BULLETIN DE SERVICE

N° 20-28

PLANEURS SN CENTRAIR
"ASW20F" tous types

OBJET : VERIFICATION ETAT FERRURE DE FIXATION HARNAIS SUR SIEGE

Ferrure fixation harnais

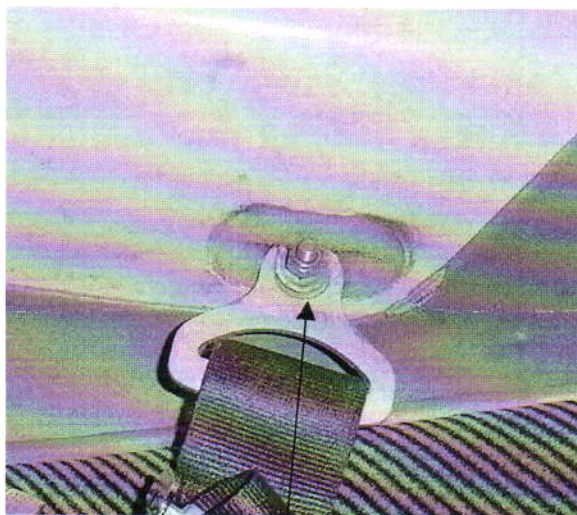
Lors de l'installation du pilote dans le cockpit, par manque d'attention, cette ferrure peut être contrainte vers le bas en cas d'appui par exemple du parachute si le harnais n'est pas maintenu en position relevée. Une telle mise en charge peut entraîner des déformations et des criques sur cette ferrure, problème qui nous a été rapporté sur un planeur.

Toutefois, par ce bulletin de service, SN CENTRAIR demande aux propriétaires de planeur "ASW20F" de vérifier l'état de ces ferrures et leur libre débattement pour s'assurer qu'un défaut éventuel n'ait pas été oublié lors des contrôles réguliers.

En cas de constat de déformation ou crique, une réparation est impérative.

SN CENTRAIR se tient à la disposition des utilisateurs pour toute fourniture de pièces détachées et d'informations techniques pour le remplacement de cette ferrure
